**Conseil économique et social**

Commission économique pour l'Europe**Comité des transports intérieurs****Forum mondial de l'harmonisation
des Règlements concernant les véhicules****Groupe de travail de la sécurité passive****Soixante-cinquième session**

Règlement ONU n° 17 (Résistance mécanique des sièges)**Proposition de série 10 d'amendements au Règlement ONU
n° 17 (Résistance mécanique des sièges)****Communication de l'expert de l'Association européenne
des fournisseurs de l'automobile***

« **Figure 8-3**
Partie de la discontinuité située à une hauteur supérieure à 540 mm

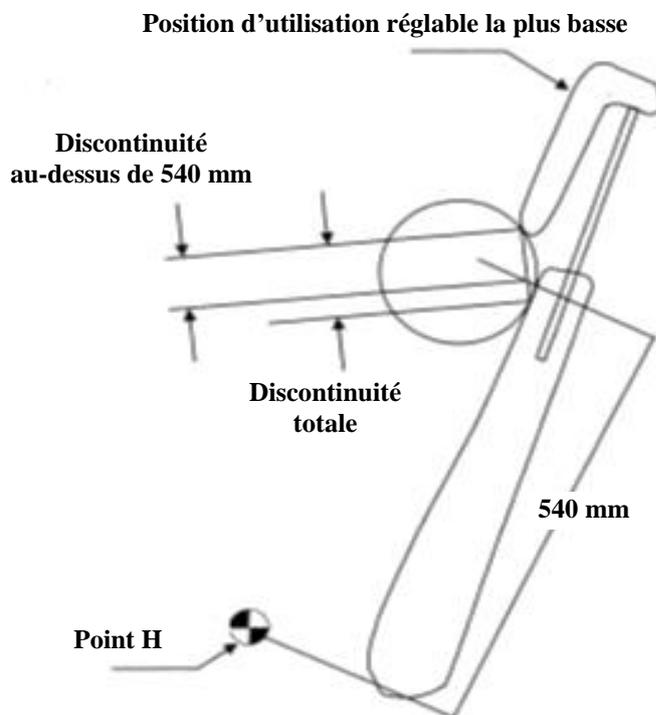
- « 2.3 La zone de mesure est la zone comprise entre deux plans longitudinaux verticaux passant à 85 mm de part et d'autre de la ligne de torse et située ~~au dessus du sommet du dossier du siège~~ **à une hauteur supérieure à 540 mm.** ».

- « 2.5 Déterminer la dimension de la discontinuité en mesurant la distance rectiligne entre les bords intérieurs des deux points de contact les plus éloignés, comme décrit aux figures 8-1, ~~et 8-2 et 8-3.~~ ».

Annexe 8, ajouter une nouvelle figure 8-3, comme suit :

« Figure 15-1

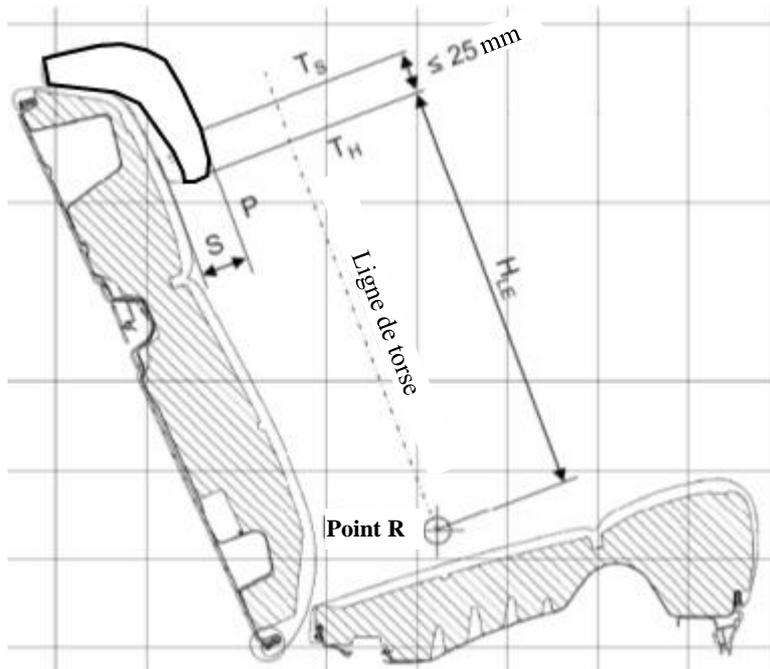
Annexe 15, figure 15-1, modifier comme suit :
